大型消防車の電気装置のリコールについて

リコール届出番号 1902

平成19年6月18日、日産ディーゼル工業株式会社は下記のリコールを国土交通大臣に届け出しました。

改善箇所説明図

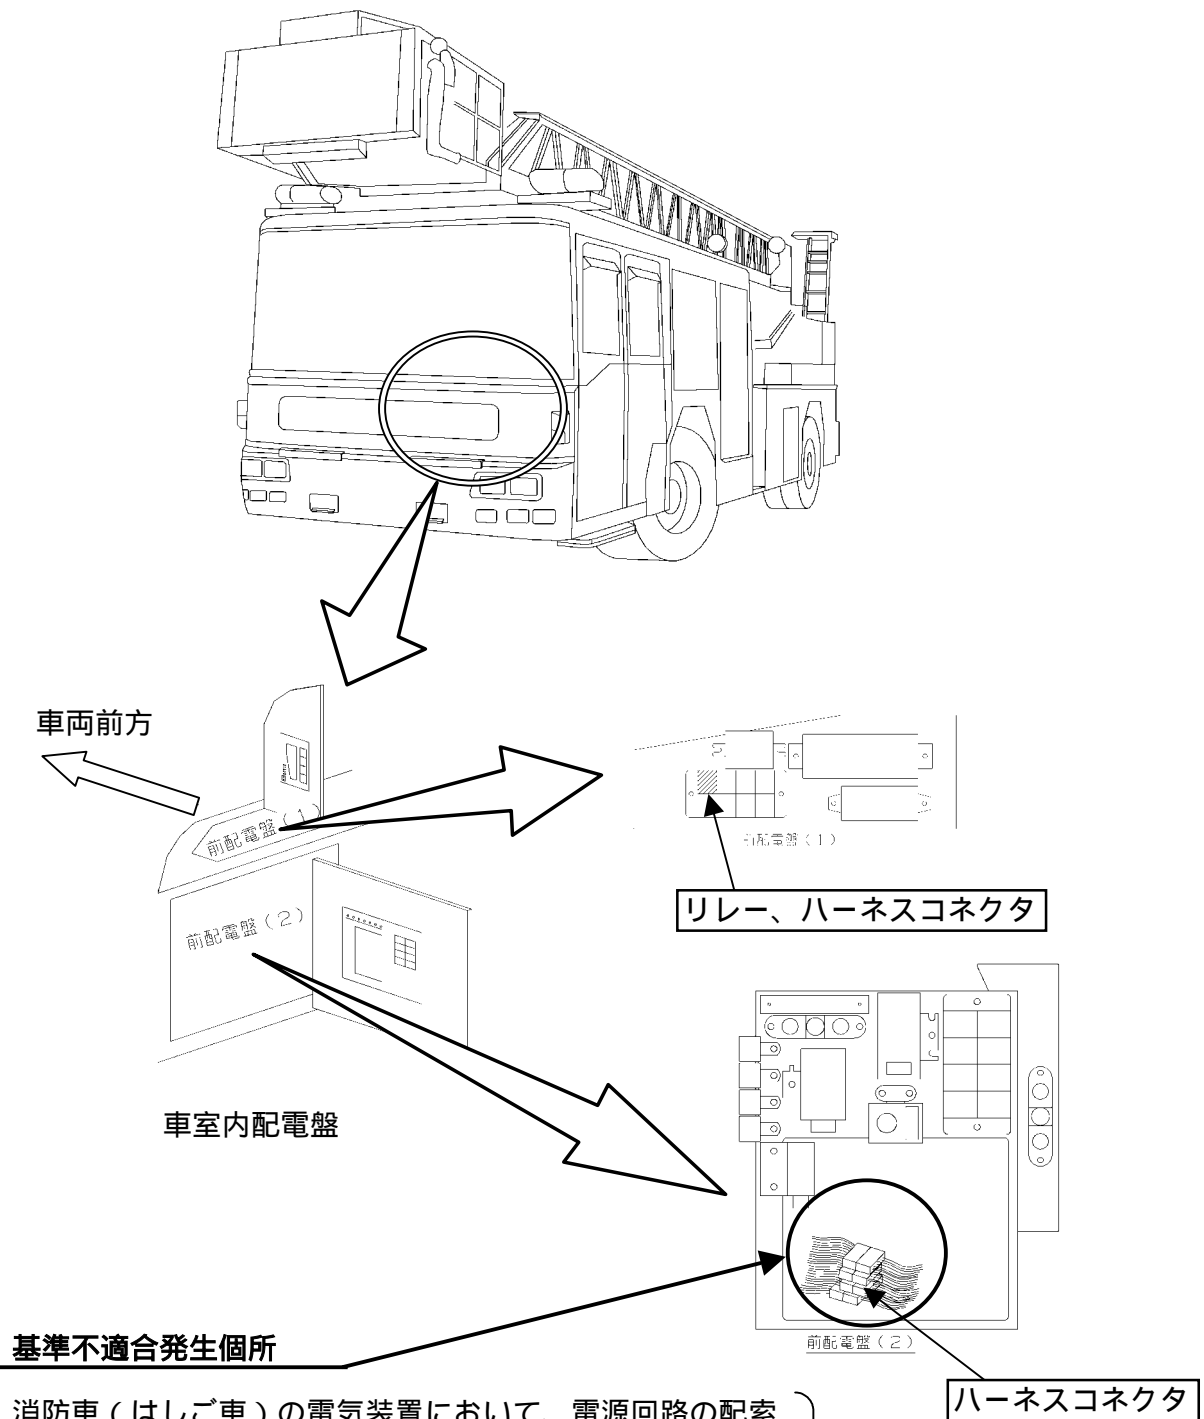
消防車（はしご車）の電気装置において、電源回路の配線が不適切なため、エアコンを使用した際にハーネスコネクタに容量を超える過大な電流が流れることがある。そのため、そのまま使用を続けると、当該コネクタが溶損し、電源回路が導通不良となり、最悪の場合、スピードメーターが作動しなくなるとともに、ABSが機能しなくなるおそれがある。

全車両、該当する電源回路の配線を変更するとともに、当該回路のハーネスコネクタ及びリレーを新品と交換する。

識別：前配電盤(1)のカバー裏面に、白色または黄色ペイントを塗布する。
